Atestato Nr. 6606	 projektų rengimo biuras	Objekto pavadinimas: Administracinės paskirties pastato, Deltuvos g. 17A, Ukmergėje, statybos projektas					
Kalvarijų g. 24A–309kab., Vilnius LT-09133, tel.: 8 ~ 617 02800. Įmonės kodas 302494928							
Atestato Nr. A1688	Pareigos PV,PDV	Pavardė Andrius Uogintas	Parašas 	Data 2015.10	Brėžinio pavadinimas: Fasado vėdinimo grotelių žiniaraštis	Laida 0	
Etapas TP	Užsakovas: Nacionalinė teismų administracija		Komplekso Nr. 43-TP-NS-AD- 16		Proj. dalls AD	Lapas 1	Lapų sk. 1

Brėžinio laida	Data	Keitimų pavadinimas, priežastis
A	2015.10.08	1. Fasado apdailos plytų mūras pakeistas į analogiškų klijuojamų klinkerio plytelių apdailą. 2. Atsisakyta cokolio išorinio (apdailinio GB rostverko), keičiama į dek. tinko apdailą ant termoizoliacijos. 3. Fasado apdailos GB plokštės pakeistos į fibrocementinių fasadinių plokščių apdailą. 4. Stogo if fasado cinko-titano lydinio skarda pakeista į plieninę stogo dangą su spec. padengimu.

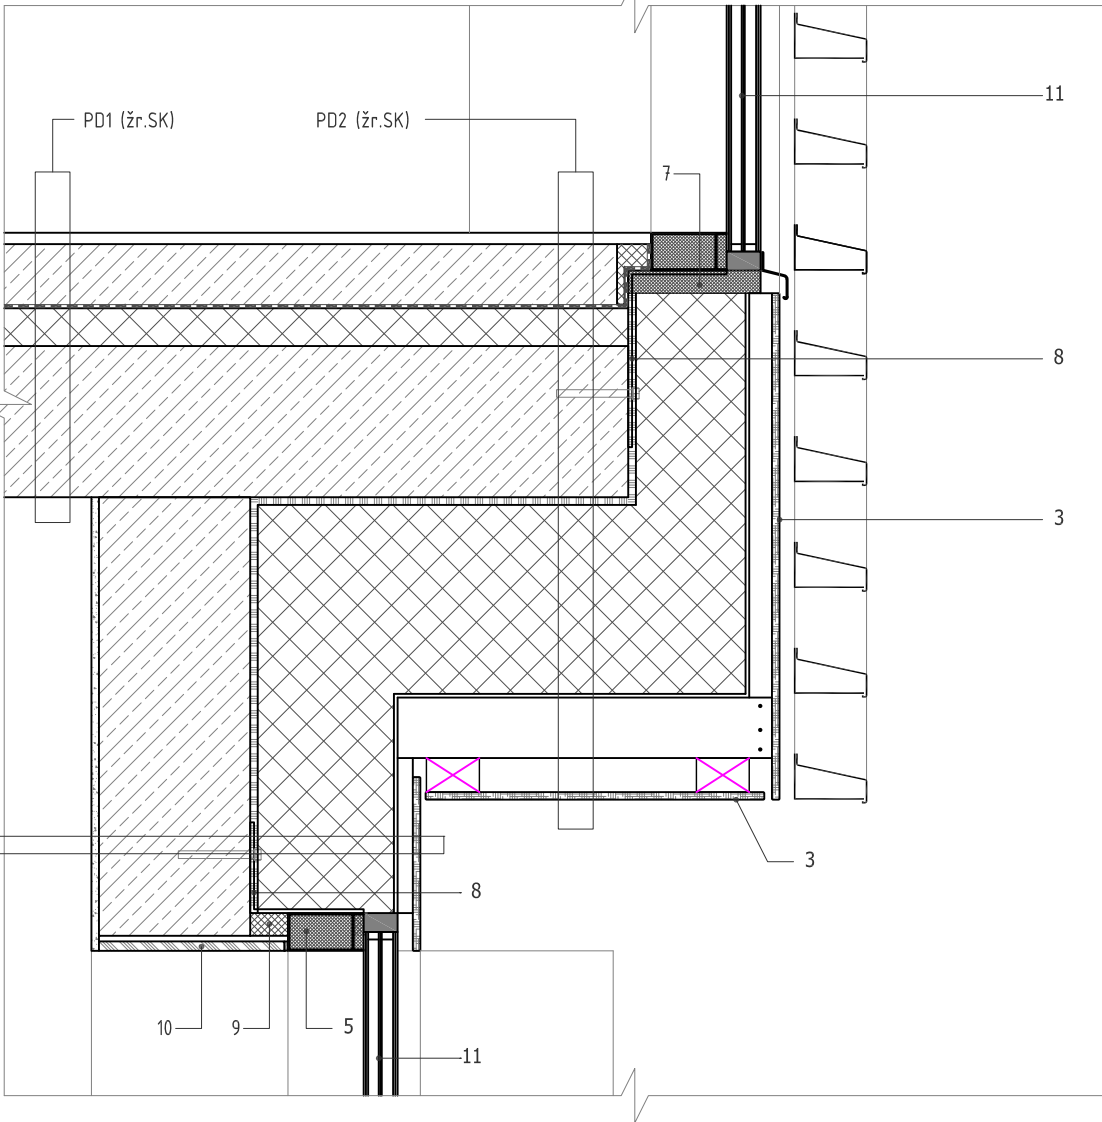
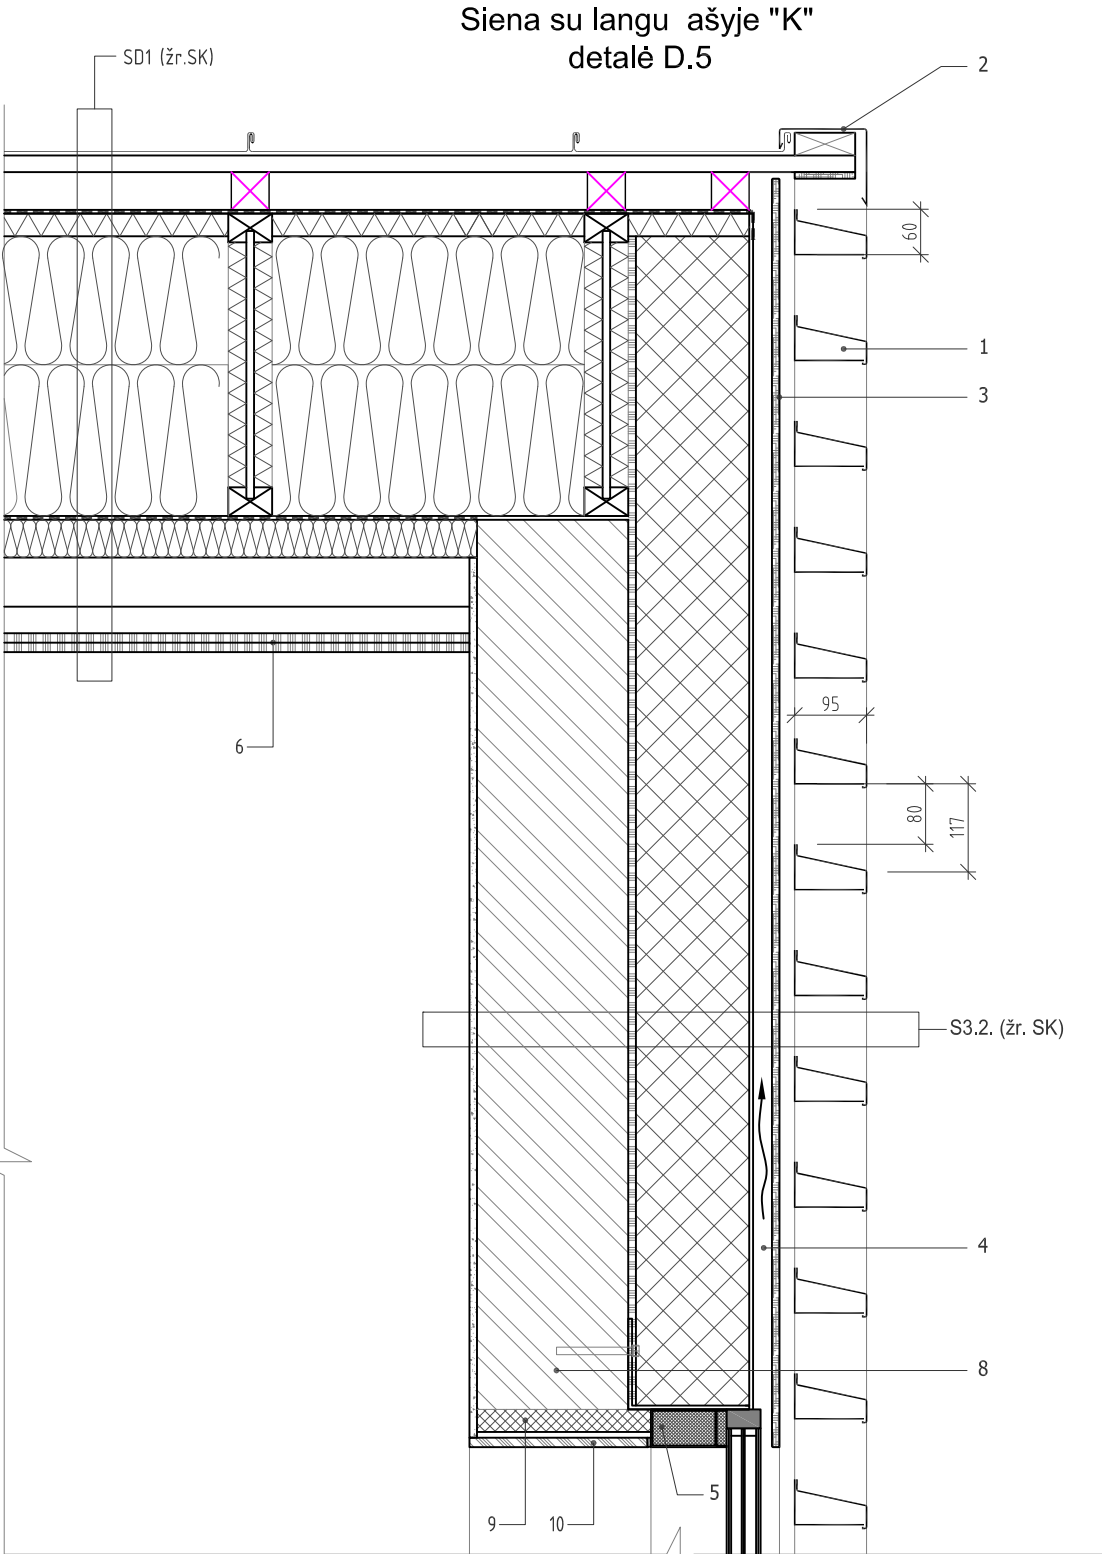
Brėžinio laida		Data		Keitimų pavadinimas, priežastis	
A		2015.10.08		1. Ventilijuojama fasado šiltnalio sistema pakeista į neventilijuojamą šiltnalio sistemą su EPS(N) termozoliacija.	
Atestato Nr. 6606		prolo projektų rengimo biuras			
Kalkvičių g. 24A-309kab., Vilnius LT-09133, tel.: 8 – 617 02800, Įmonės kodas 302494928					
Atestato Nr.	Pareigos	Pavardė	Parašas	Data	Brėžinio pavadinimas:
A1688	PV,PDV	Andrius Uogintas		2015.10	Detalė D.4
Etapas	Užsakovas:				
TP	Nacionalinė teisimų administracija		Komplekso Nr.	Proj. dalis	Lapas
43-TP-NS-AD- D.5			AD	1	Lapų sk.
					1

Siena su langu ašyje "1"
detalė D.6

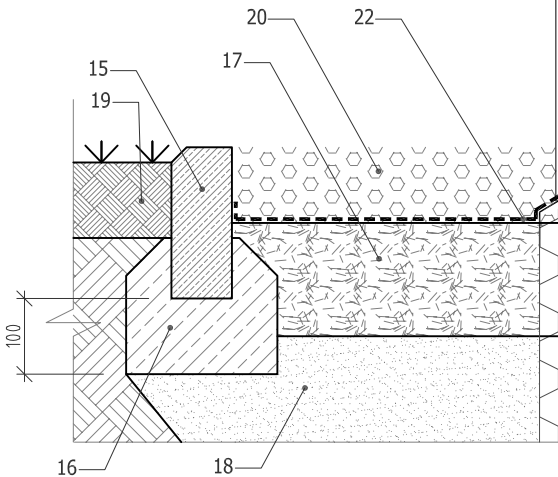
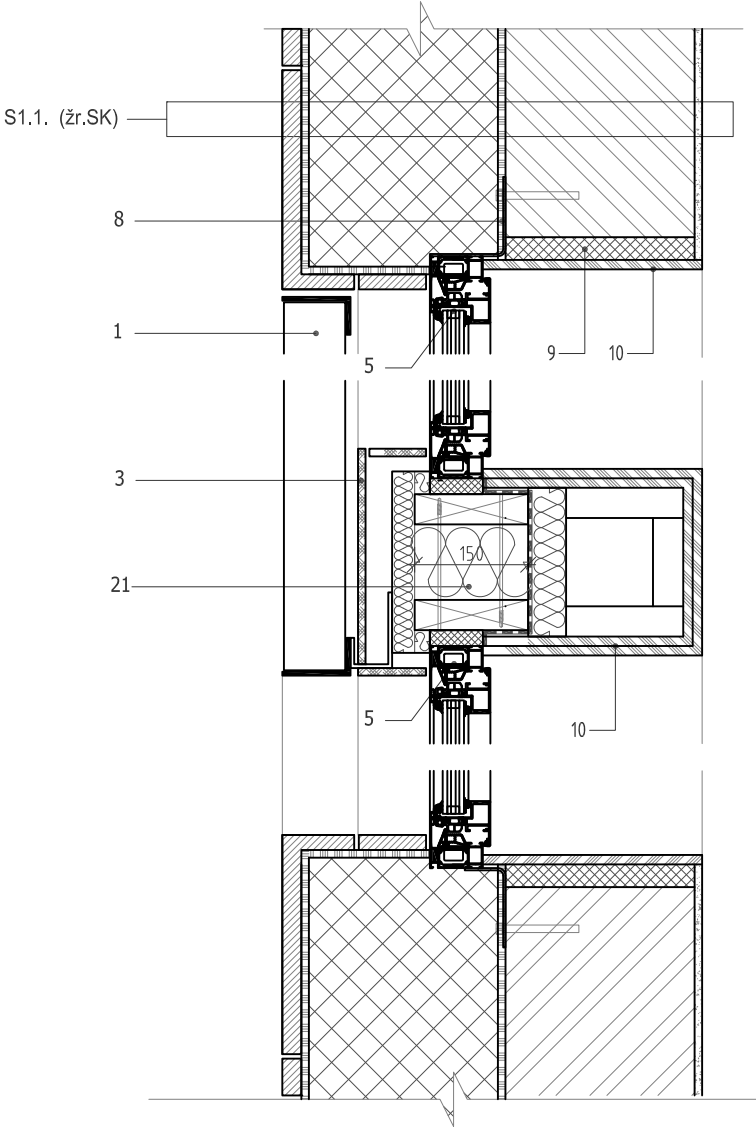
Brėžinio laida	Data	Keitimų pavadinimas, priežastis
A	2015.10.08	1. Ventilijuojama fasado šiltnamio sistema pakeista į neventilijuojama šiltnamio sistema su EPS(N) termoizoliacija. 2. Atsisakyta cokolio išorinio (apdailinio GB roosterko), keičiama į dek. tinko apdailą ant termoizoliacijos.
